Variante Specifica al Piano delle Attività Estrattive (PAE) del Comune di RUBIERA (RE) in considerazione del Progetto di realizzazione di tre coppie di pozzi per la riorganizzazione del campo acquifero di Bosco Fontana (Comune di Rubiera, Provincia di Reggio Emilia), nell'ambito della procedura di VIA.

Relazione Tecnica

(con modifiche per recepimento delle richieste Integrazioni RER dell'11/03/2024)

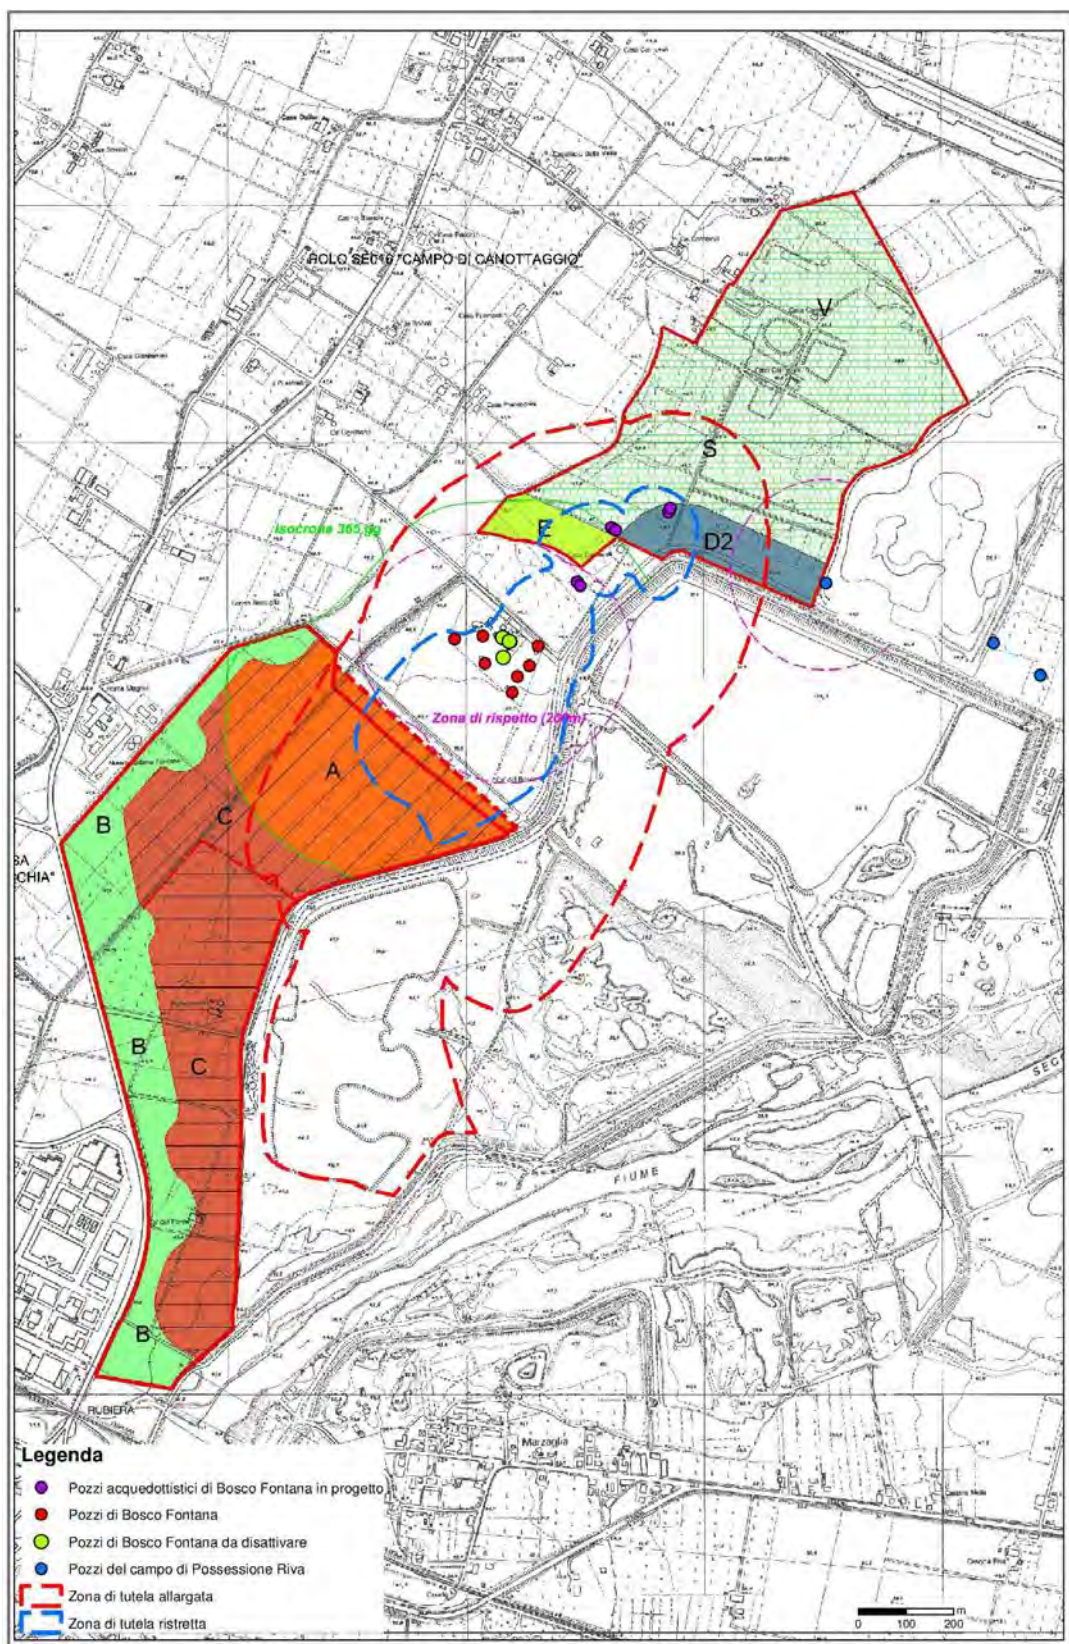
Per quanto riguarda il Polo Estrattivo SE16 – Campo di Canottaggio (area PAE identificata a nord del campo pozzi in Figura 25) si ha che risulterebbero interessate dalla zona di tutela ristretta di alcuni dei pozzi in progetto, zone classificate dal PAE come:

- D2- Zona di estrazione di nuova previsione da una delle coppie dei pozzi e dalle zone di rispetto;
- S- Zona di ex cava da una delle coppie di pozze e dalle zone di rispetto;
- E- Zona di estrazione di nuova previsione in area di rispetto acquedottistico.

In particolare due dei tre pozzi di sostituzione in progetto ricadono nell'area di PAE all'interno di Zone di estrazione di nuova previsione (figg. 25 e 26) e in particolare:

- P18 in zona E;
- P19 in zona D2).

Per questi due pozzi dovranno essere individuate le zone di tutela assolute e di rispetto, ristrette ed allargate, con criterio misto geometrico di 200 m e cronologico anche nella cartografia PAE; tali zone comportano una disciplina relativa anche alle attività estrattive da inserire nella NTA, Fascicolo n. 3, del PAE vigente. Inoltre dovrà essere rivalutata la previsione di monitoraggio di cui al cap. 4.3 della Scheda 1 allegata alla NTA del PAE, in riferimento ai contenuti del “Piano di Monitoraggio Statico” di cui al cap. 5.2.9 della relazione del Quadro di riferimento Ambientale.”

Figura 6 – Suddivisione polo SE016 del PAE vigente (non in scala).

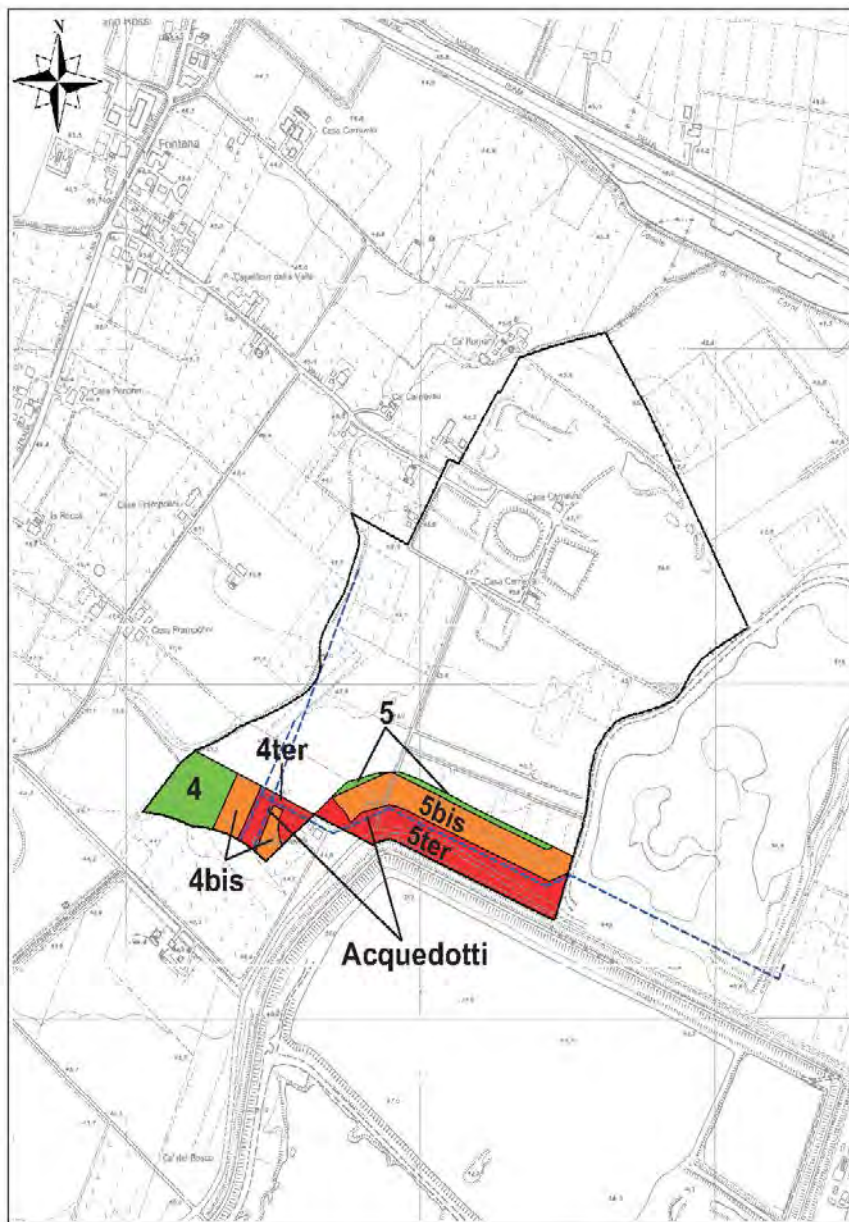
La porzione estrattiva di polo ~~fu è stata~~ suddivisa **nel PAE vigente** in 2 aree (Figura 44):

- 1) area 4;
- 2) area 5;

a loro volta suddivise in sub-aree. Le porzioni contraddistinte dal suffisso "bis" sono quelle di rispetto estrattivo derogabili; quelle contraddistinte dal suffisso "ter" sono quelle di rispetto non derogabili. ~~L'area 4 (comprese le sub-aree) racchiude la porzione ricadente all'interno della Zona di salvaguardia (365 gg) dei pozzi acquedottistici.~~

Figura 7bis – Area non estrattiva dei pozzi 19A e 19B, in Settore D2.

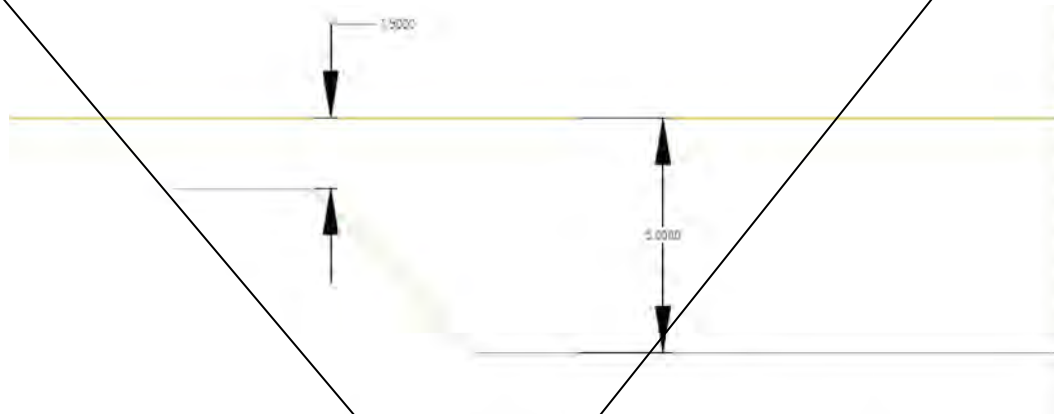
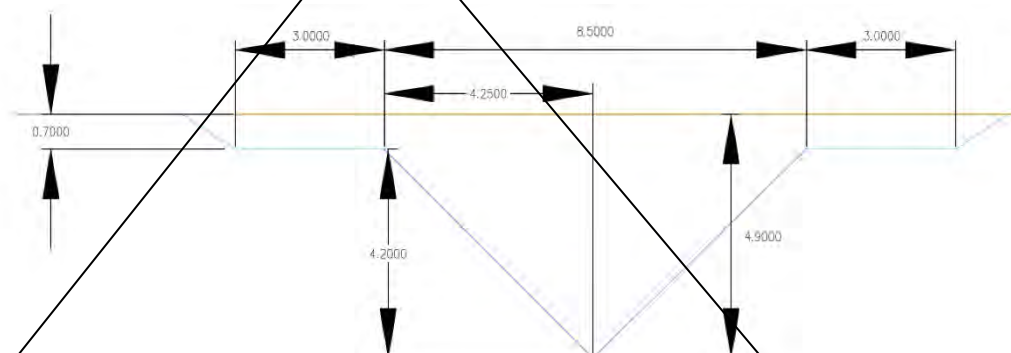
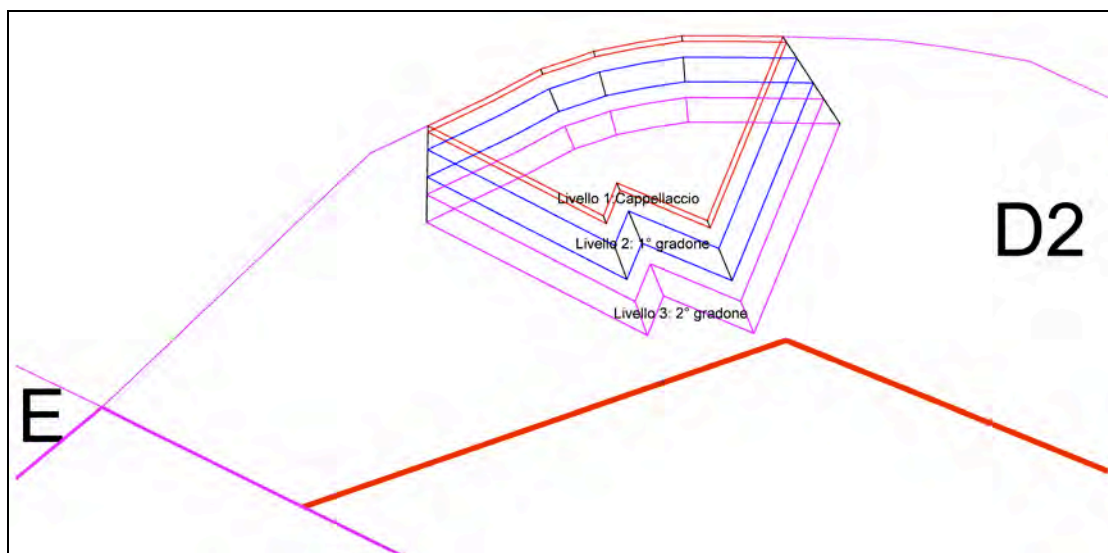
Come si può dedurre dalla Tavola dei vincoli ed escavabilità, aggiornata con le opere ed aree prima elencate (All. 13), per l'Area 4 (Settore E) le nuove opere in previsione (acquedotto di allacciamento, cavidotto e fognatura) non modificano la situazione potenzialmente estrattiva del PAE vigente; per l'Area 5 (Settore D2) occorre invece considerare l'inserimento della coppia di pozzi 19A e 19B che comportano la formazione delle nuove aree di tutela assoluta dei pozzi, estesa alla rispettiva area di servizio e relativo rispetto pari a 10 m dal confine, derogati per la stima giacimentologica, a 5 m, oltre all'acquedotto di allacciamento, cavidotto e fognatura.

Tale area non escavabile dei pozzi 19A e 19B, rappresentata sull'All. 13, riduce la previsione del PAE vigente di 14.515 mc (fig. 44bis e relativa Tab. di calcolo); nel complesso quindi il volume utile del Polo SE016 passa da 214.386 mc a 199.871 mc con un ammanco, rispetto le previsioni del PIAE (268.000 mc) di 68.128 mc.

<i>Volumi non escavabili "Area 5/Settore D2" del Polo SE016</i>				
	Area Superiore (mq)	Area Inferiore (mq)	Spessore (m)	Volume (mc)
Livello 1: Cappellaccio	1391	1429	0.7	987
Livello 2: 1° gradone	1376	1665	4.65	7070
Livello 3: 2° gradone	1762	1910	4.65	8537
Tot. Scavo				16595
Cappellaccio				987
Utile netto (scarto medio 7%)				14515
